ボアホールカメラ展開画像との対比結果(H27-B-1 深度75.57~76.00m)

48のエビデンス
(走向・傾斜) (1/3)

K断層の連続性評価について

令和3年7月16日提出資料 本編資料
48~51, 76, 157 (平面図・断面図)
修正箇所：橙色枠

ボアホールカメラ展開画像との対比結果(H27-B-1 深度75.57~76.00m)

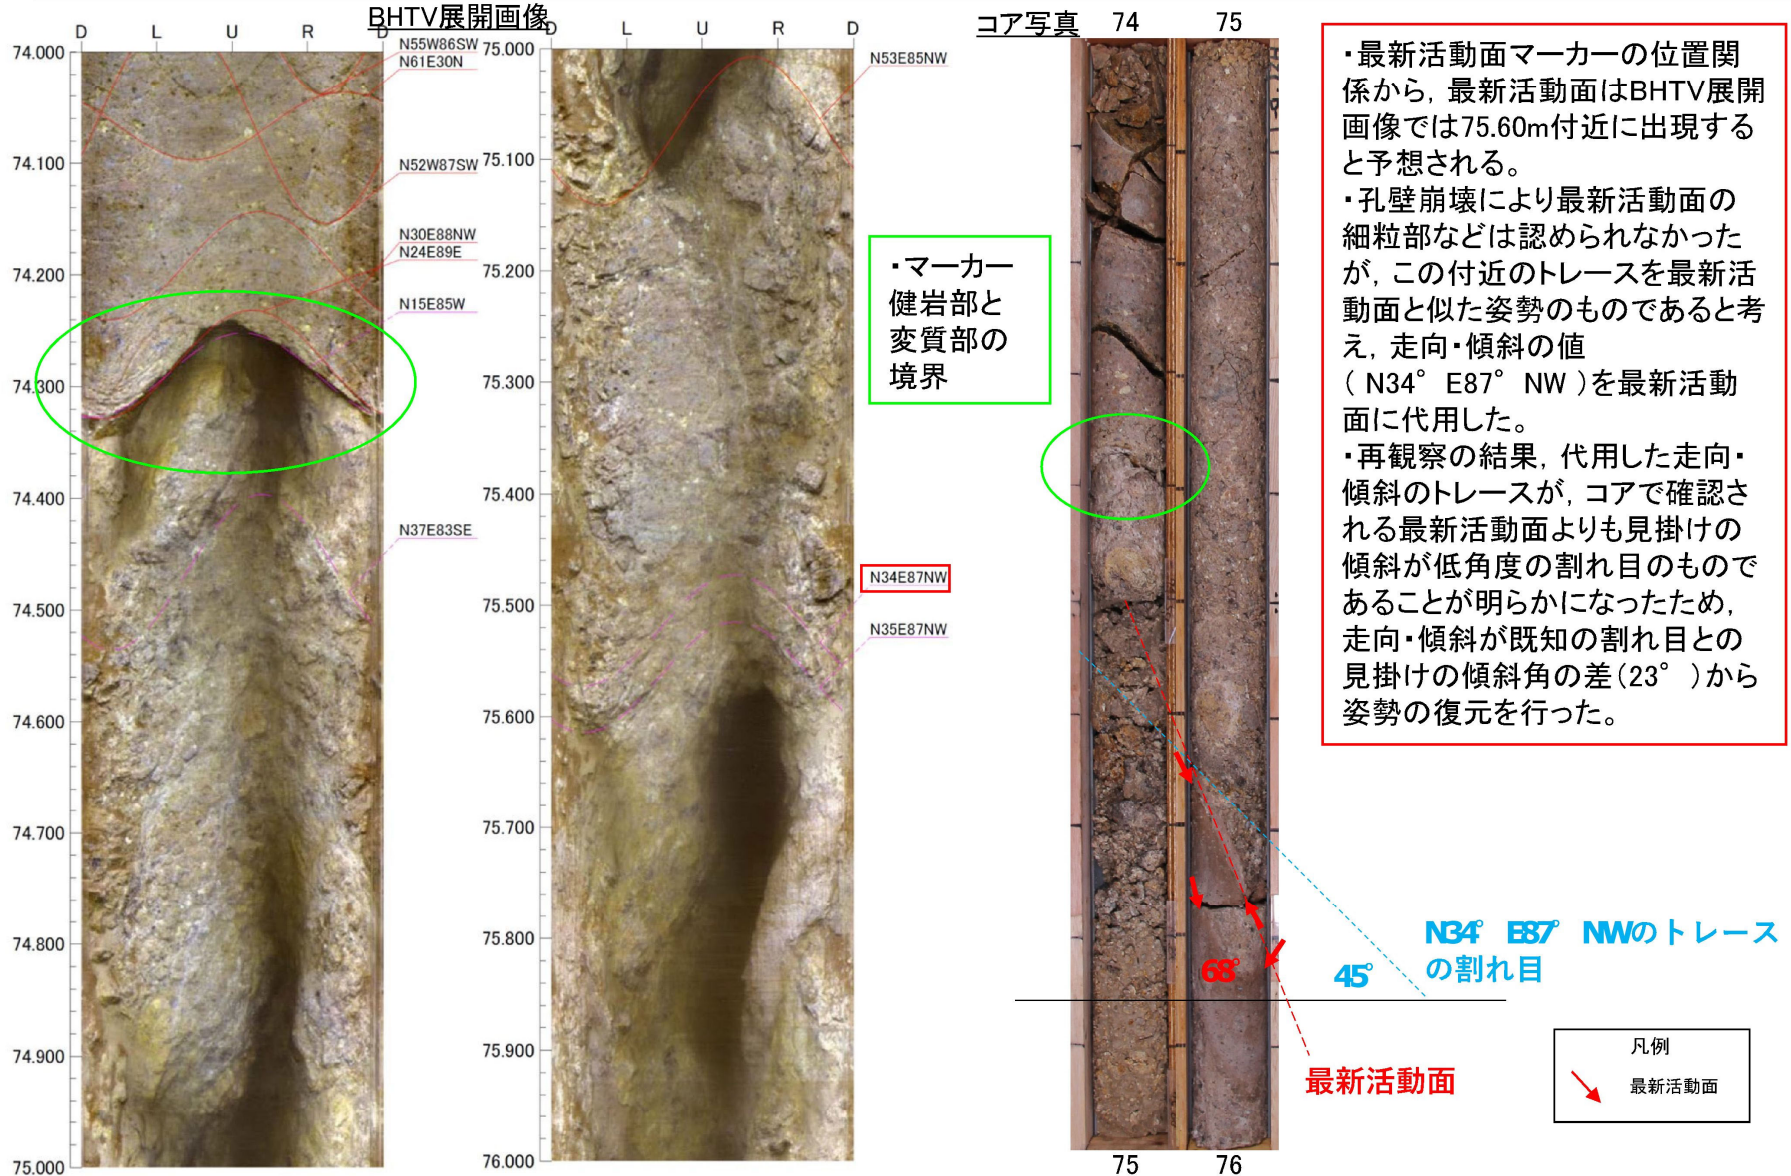
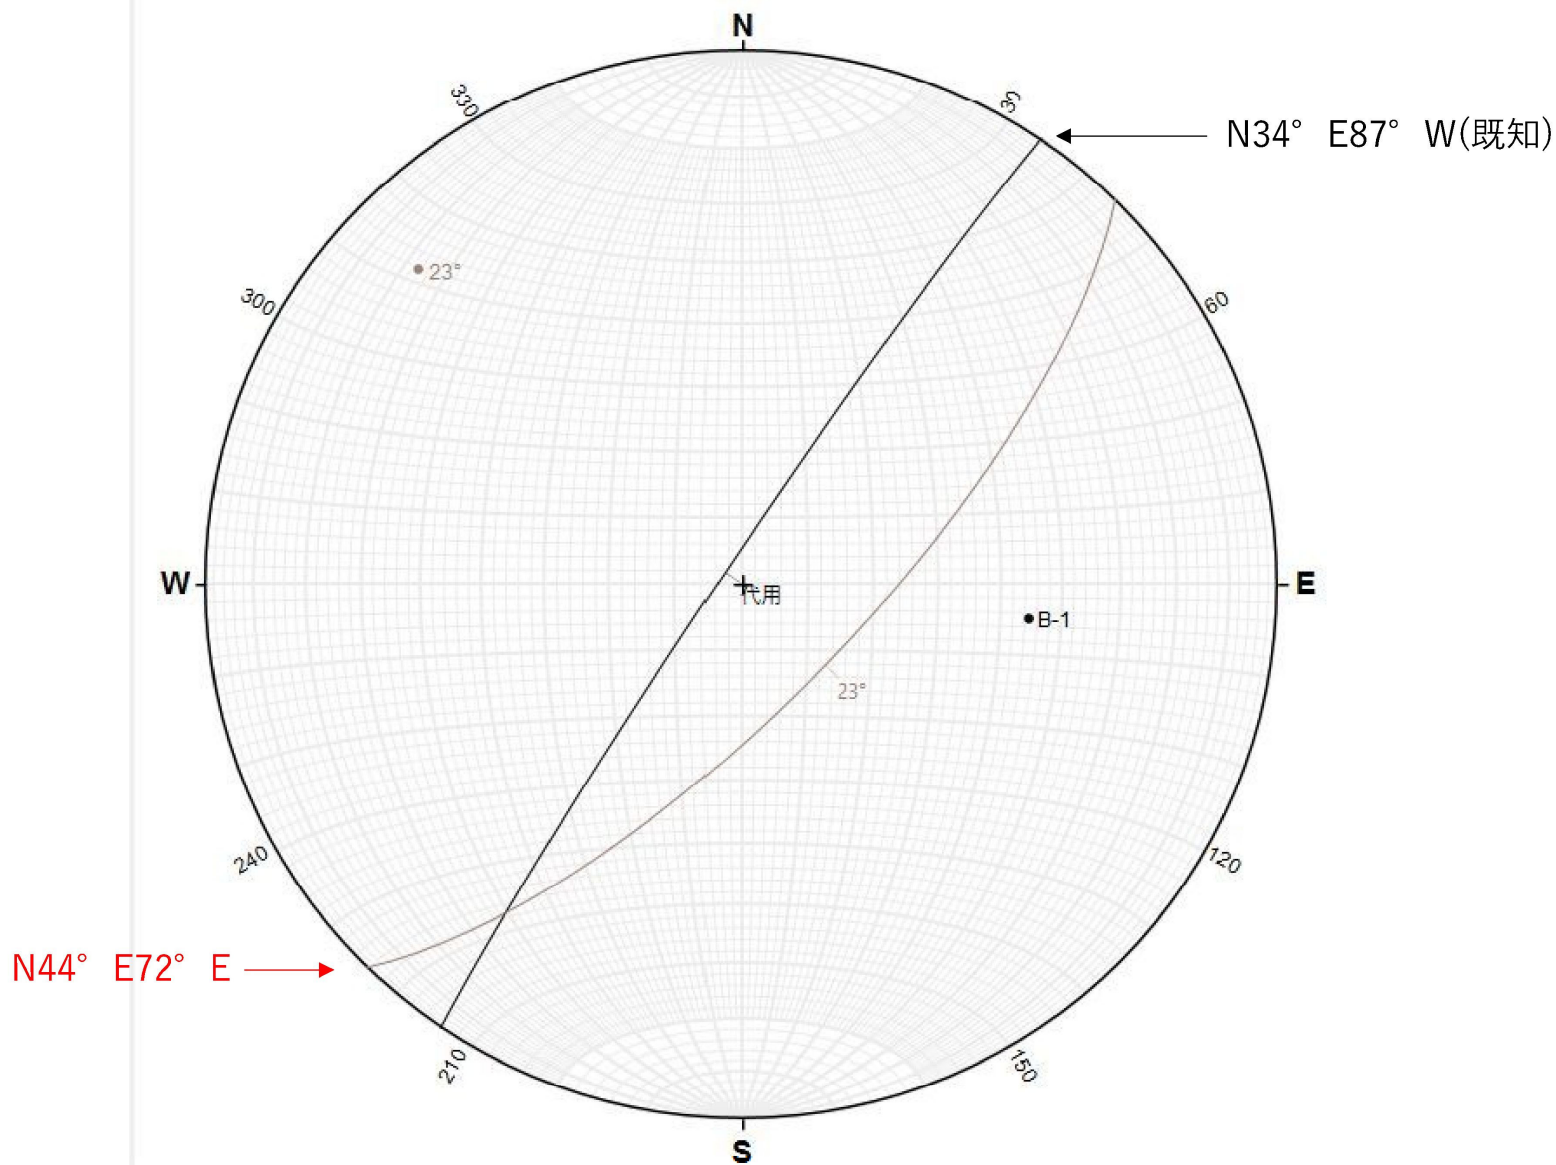
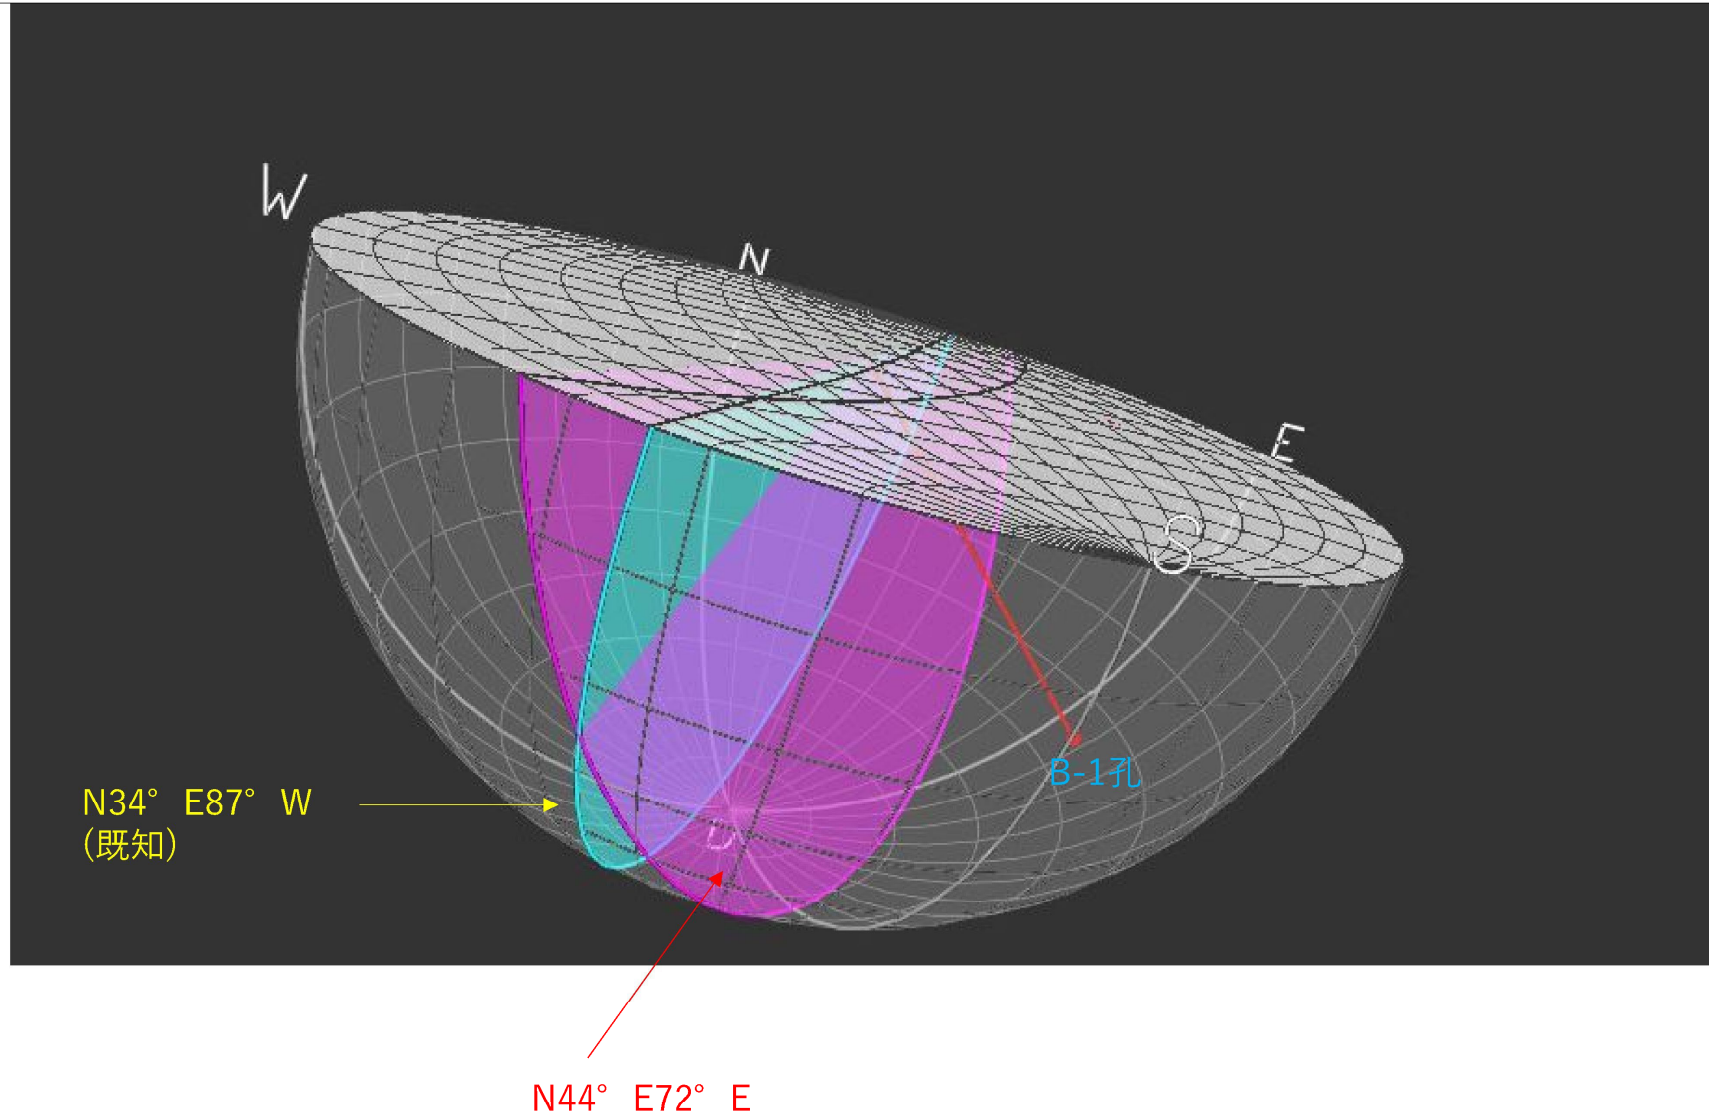
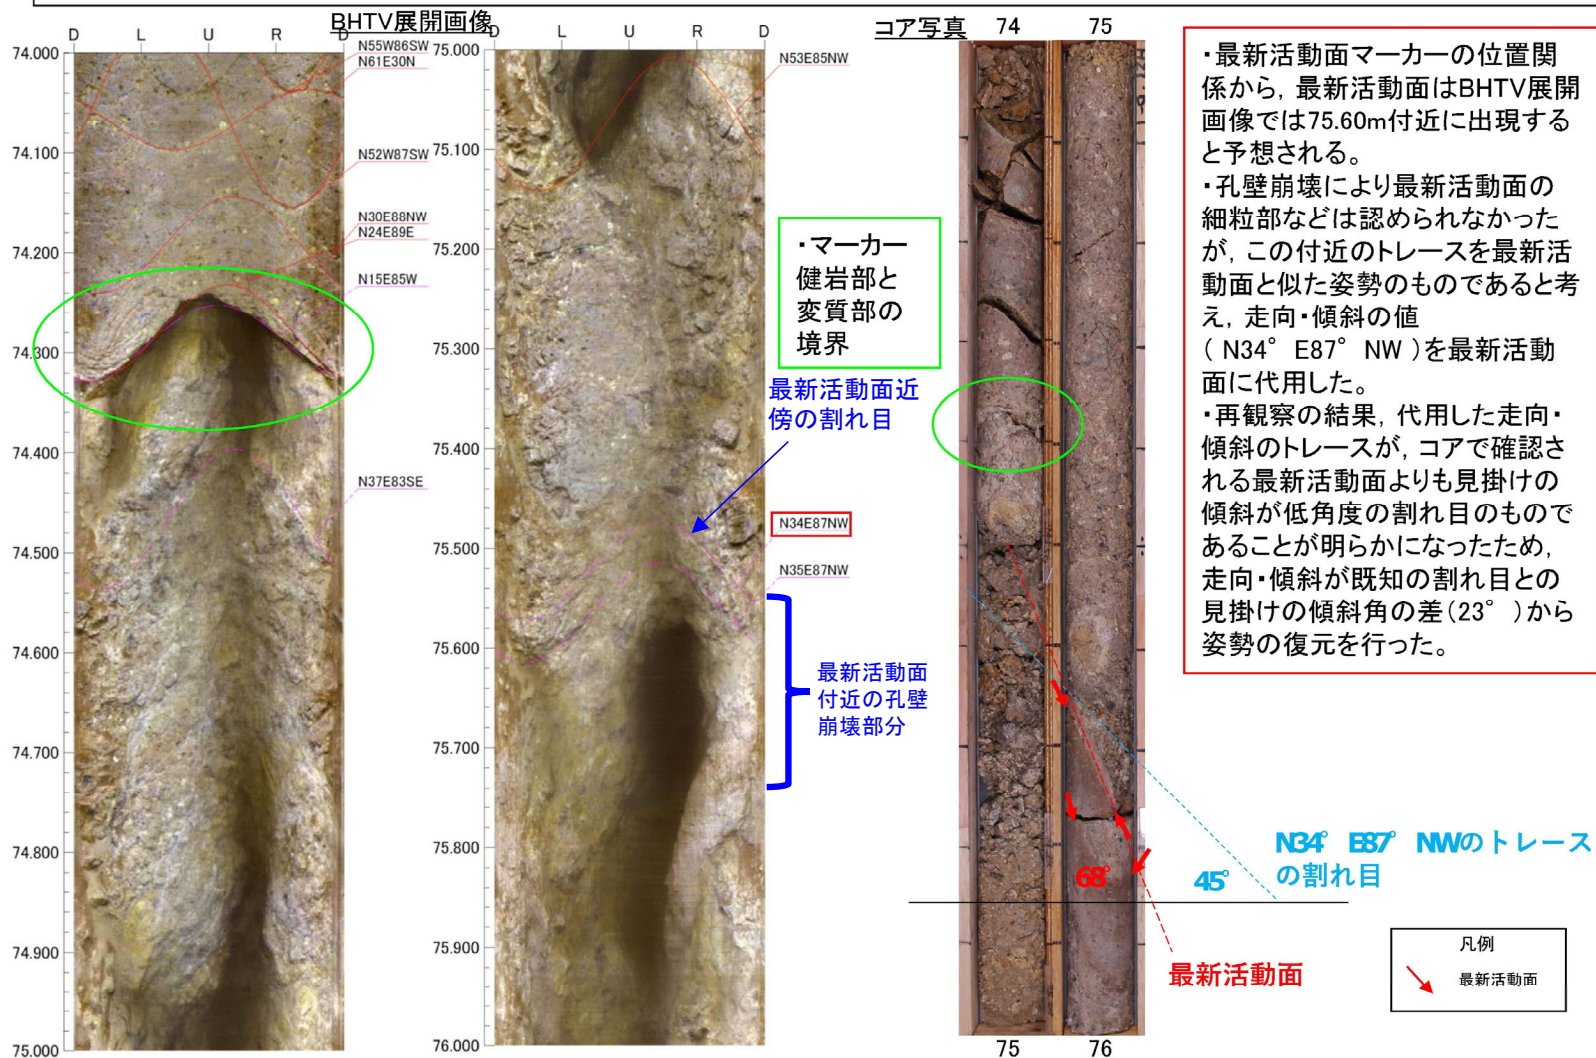
・H27-B-1孔 深度75.57~76.00mの破碎部の最新活動面の走向・傾斜をN34° E87° NWで代用したが、これはコアで確認される最新活動面よりも見掛けの傾斜が低角度の割れ目のものであることが明らかになったため、走向・傾斜が既知の割れ目との見掛けの傾斜角の差(23°)から姿勢の復元を行った。

- N34E87NWの割れ目は最新活動面よりも見かけの傾斜が低角度の割れ目であることから、以下のとおり、走向・傾斜をN34E87NW からN44E72Eに変更した。
- BHTV画像を確認したところ、孔壁崩壊により最新活動面(深度75.73m)の走向・傾斜が取得できていなかったため、最新活動面近傍の割れ目の走向・傾斜(N34E87NW, BHTV展開画像の青色矢印で示した割れ目)を用いて、その割れ目と最新活動面のコアにおける姿勢から最新活動面の走向・傾斜をN44E72Eと推定した。
- 従前提示していたデータは、最新活動面近傍の割れ目の走向・傾斜(N34E87NW)を最新活動面の走向・傾斜として代用していた。

・ H27-B-1孔 深度75.57~76.00mの破碎部の最新活動面の走向・傾斜を、走向・傾斜が既知の割れ目との見掛けの傾斜角の差(23°)から姿勢の復元を行い、最新活動面の走向・傾斜N44° E72° Eを推定した。

・ H27-B-1孔 深度75.57~76.00mの破碎部の最新活動面の走向・傾斜を, 走向・傾斜が既知の割れ目との見掛けの傾斜角の差(23°) から姿勢の復元を行い, 最新活動面の走向・傾斜N44° E72° Eを推定した。

条線観察結果(H27-B-1孔 深度75.73m)

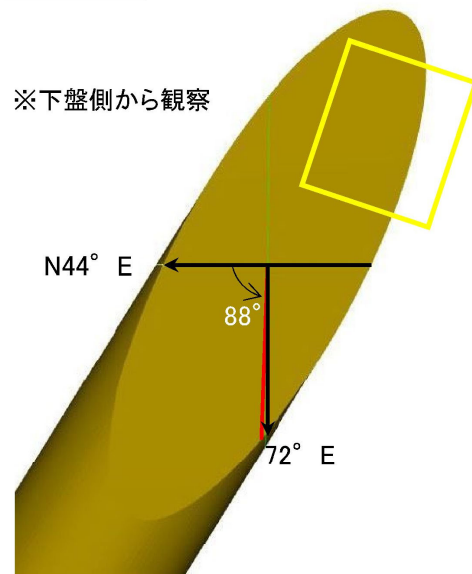
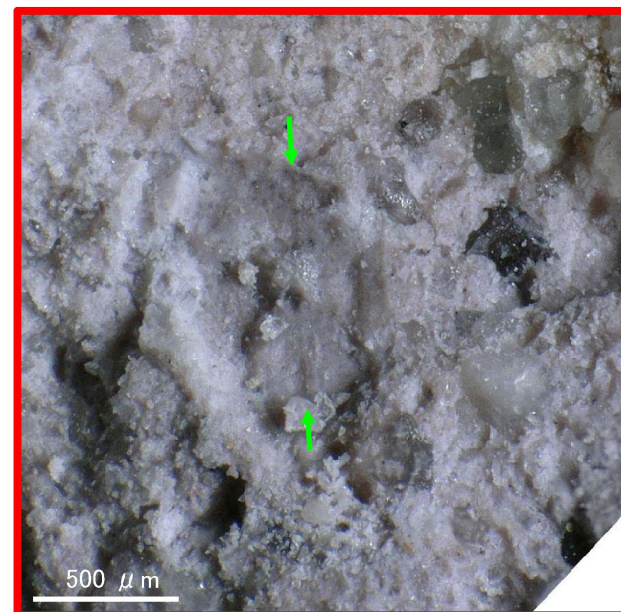
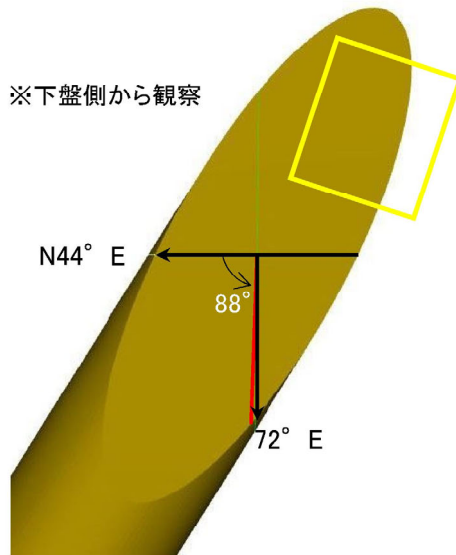
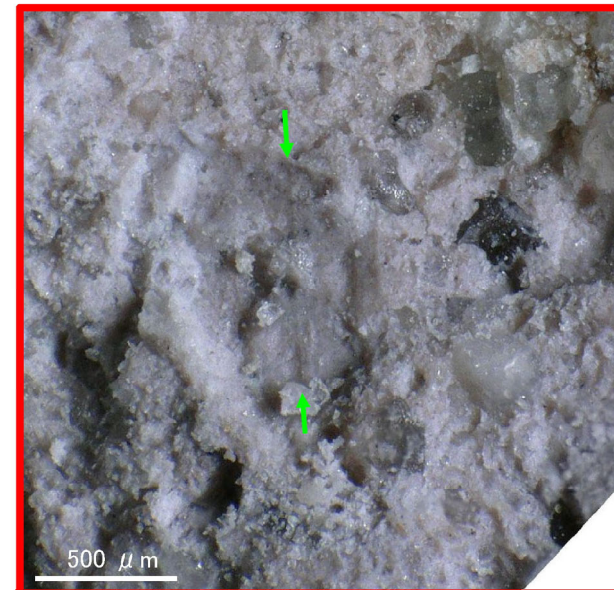
- 条線方向は観察面の走向・傾斜を用いて観察された条線を補正して導出している。条線の観察は適切に行われていた※が、走向・傾斜がN44° E72° Eに変更になることにより、条線方向は88Rに変更となる(副次的変更)。
 ※最新活動面である条線観察位置(深度75.73m)において採取した試料を用いて、今回設定したプロセスによって観察した条線方向(赤枠写真)により、当時の観察は正しいことを確認した。

H27-B-1孔 深度75.73mの断層面の走向・傾斜はN44° E72° E※であり、88° Rの条線が認められる。(※破碎部の走向・傾斜をBHTV画像から取得できなかったことから、同一ボーリングコアの他の不連続面と本破碎部の位置関係から推定した走向・傾斜データを使用)

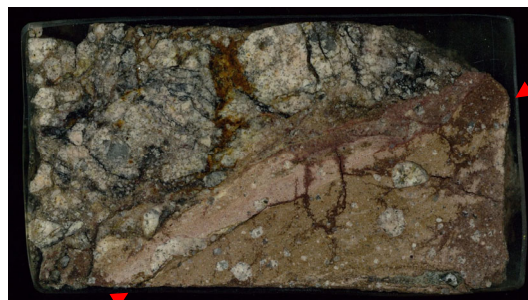
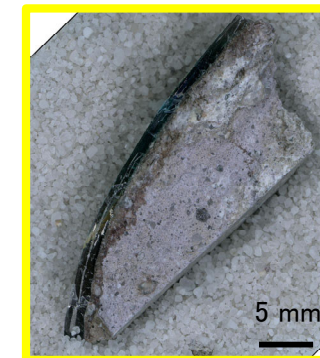
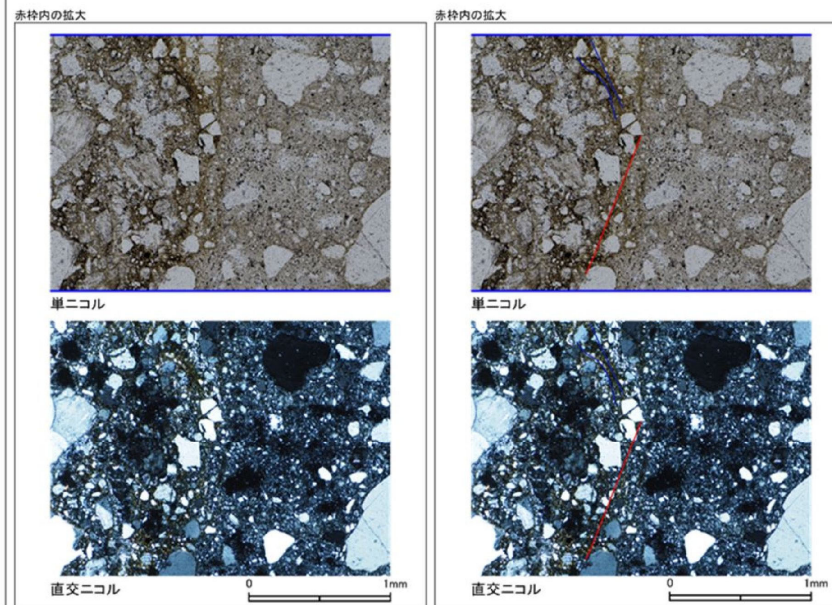
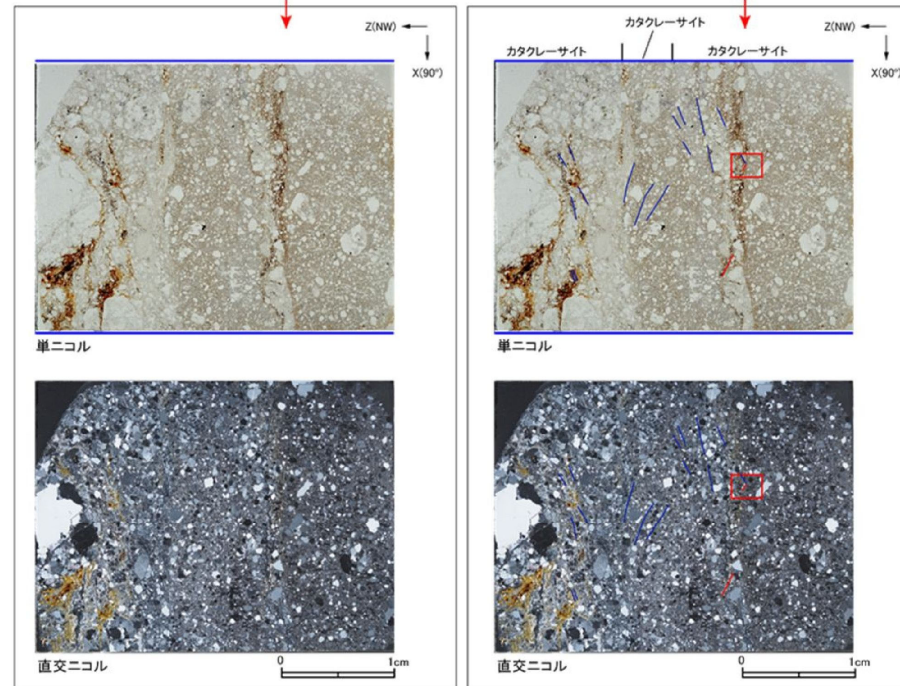
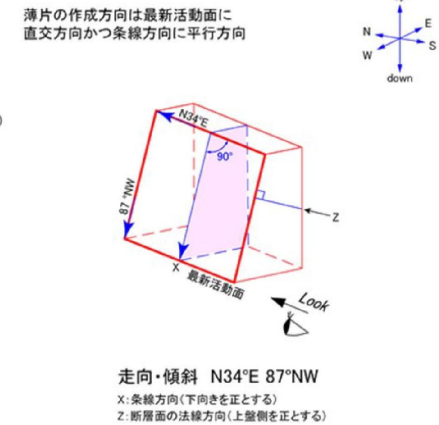
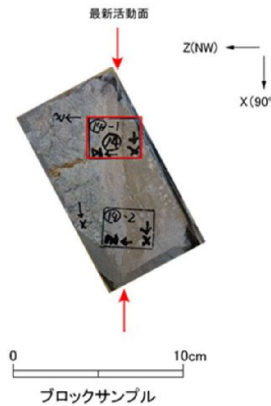
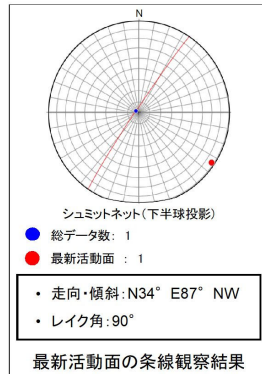
- 条線観察位置を残試料より復元し、最新活動面位置(深度75.73m)で計測していることを確認した。
